## COMUNE di ACQUASPARTA

Recupero del complesso edilizio del Castello di Monte Albano di Acquasparta.  
Interventi in variante al progetto autorizzato dalla SABAP con nota prot. 010848 del 21.12.2006  
P di C. n. 08 del 11.05.2017

VARIANTE IN PROGETTO

PIANTE E PROSPETTI DI PROGETTO

Pianta Piano Terzo

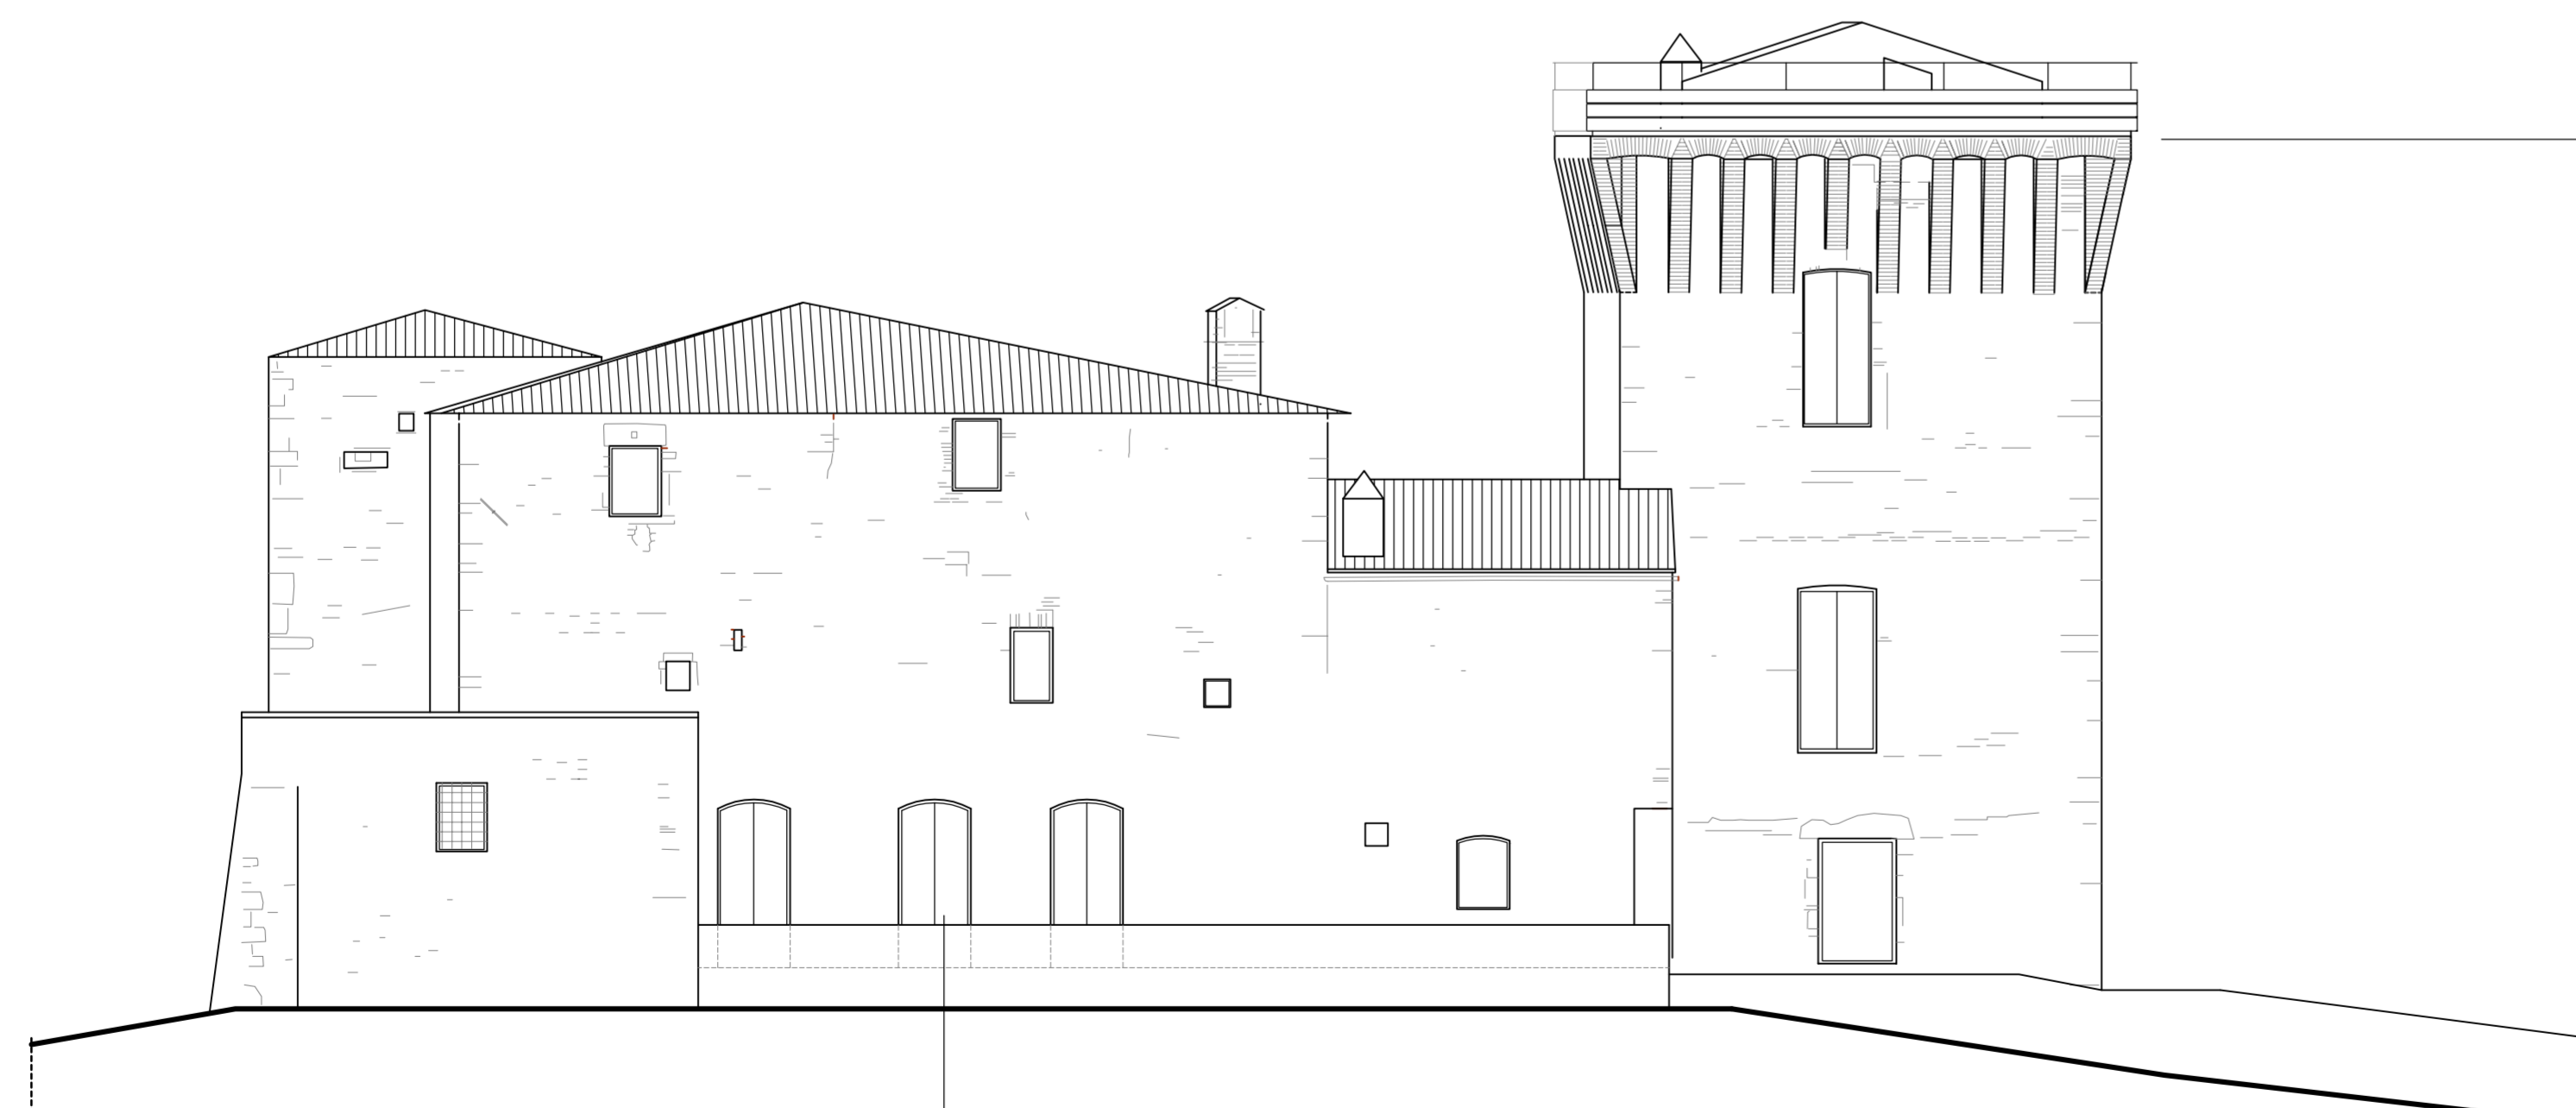
POSIZIONE ACCESSO ORIGINARIO AL CAMMINAMENTO SUPERIORE, RIPROPOSTO UNA VOLTA RESO POSSIBILE L'ACCESSO ALLA STANZA E ALL'ALTANA SUPERIORE COME DA INDICAZIONE DEL FUNZIONARIO SABAP.

Pianta Piano Quarto

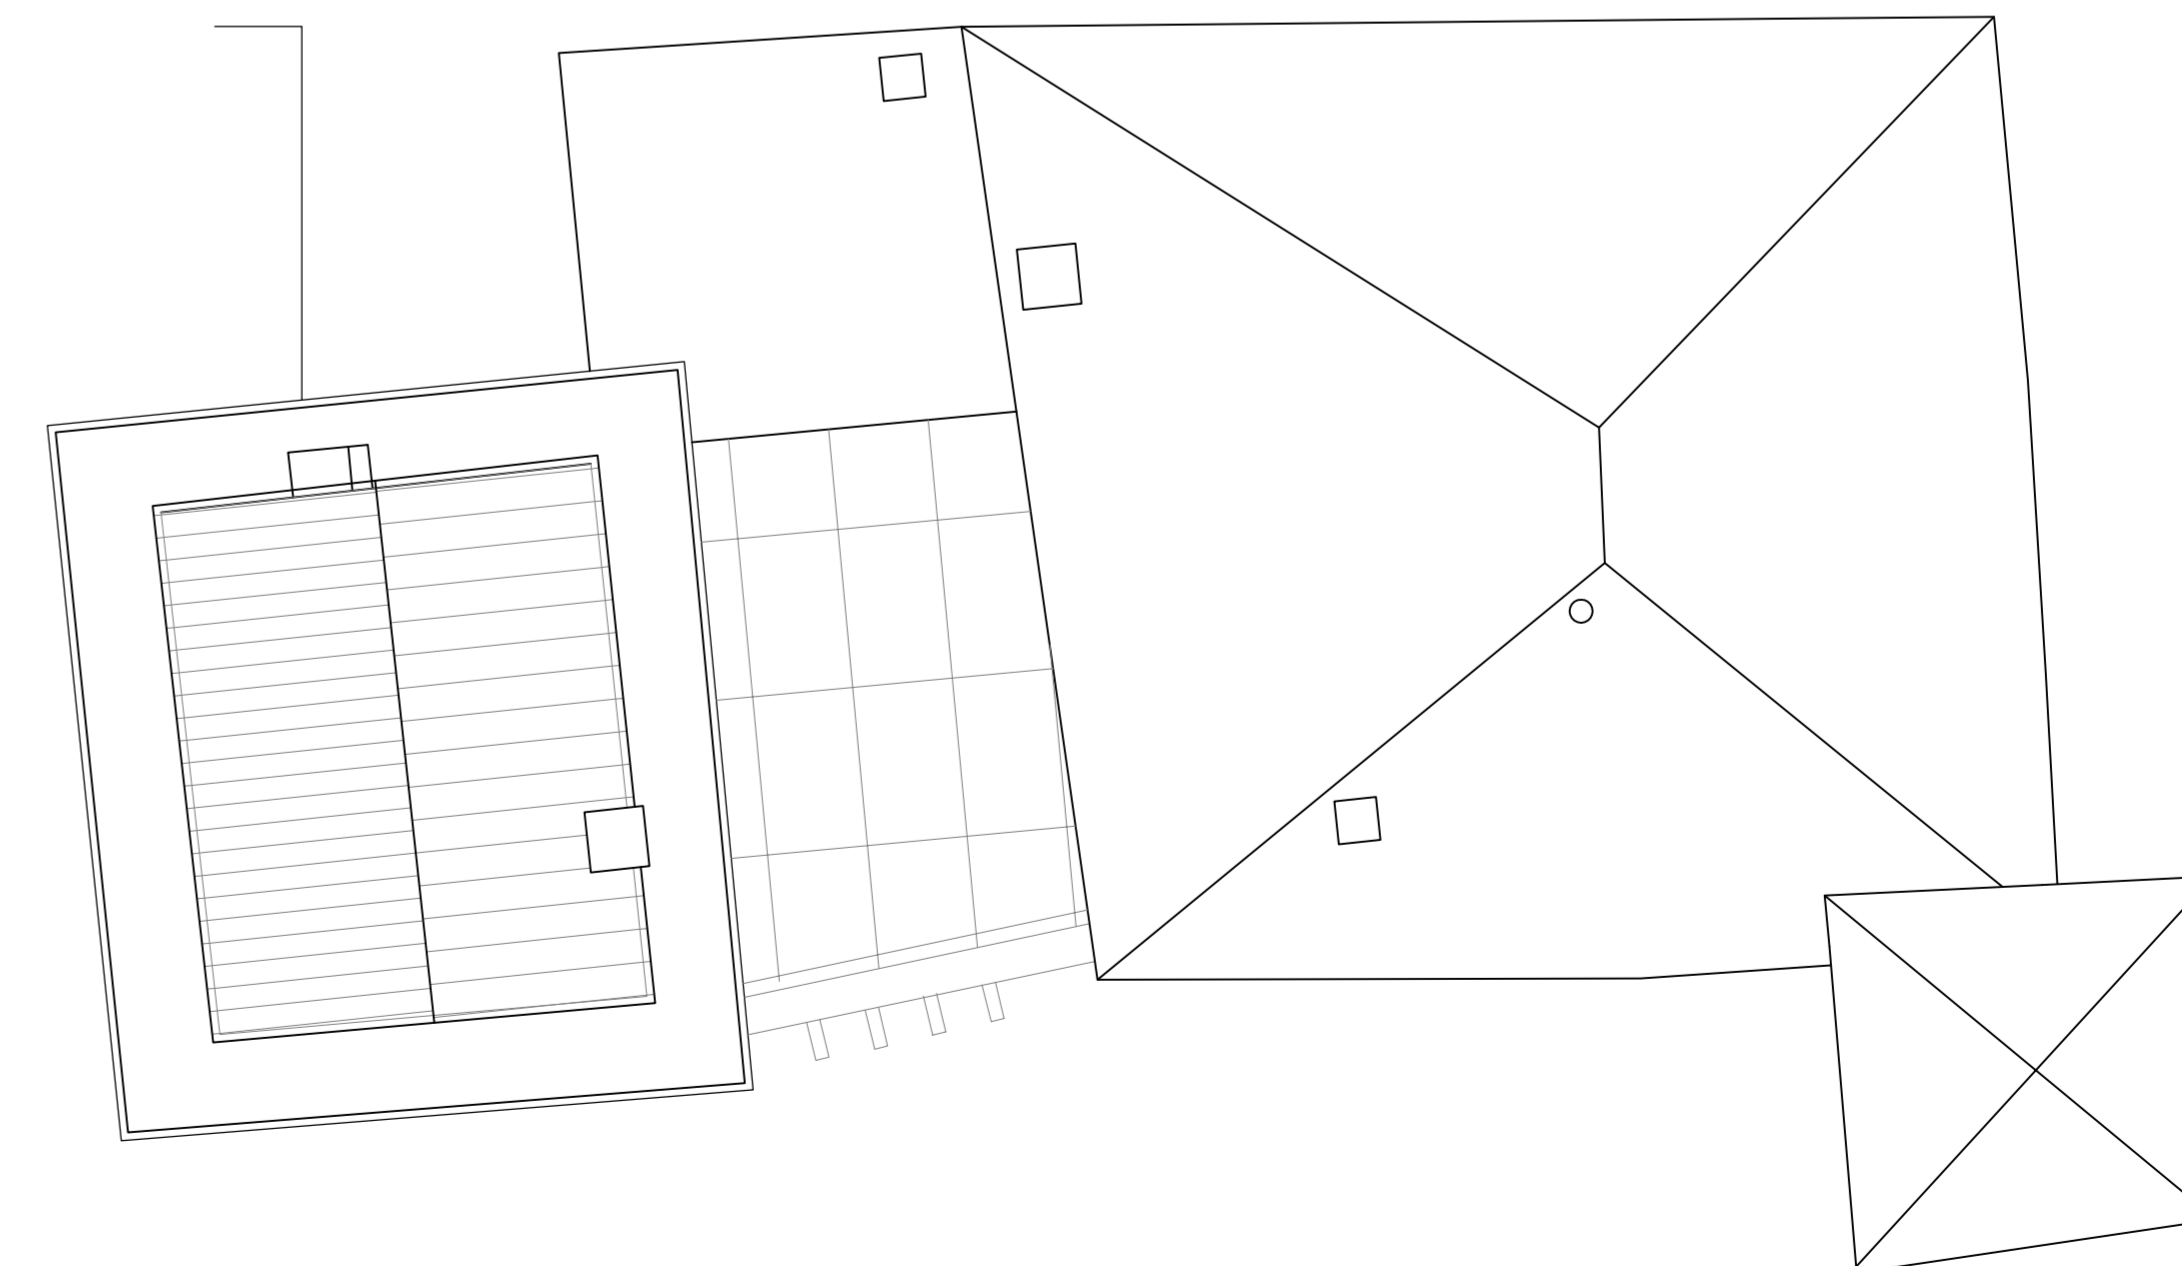
RIAPERTURA E RIPROFILATURA DELLE BUCATURE TAMPONATE, IN PRECEDENZA SOTTO INTONACO IN BASE ALLE INDICAZIONI DEL FUNZIONARIO SABAP.

CAMMINAMENTO SUPERIORE RIPROPOSTO COME DA PROGETTO VEDERE ANCHE ALTRA TAVOLA DI DETTAGLIO
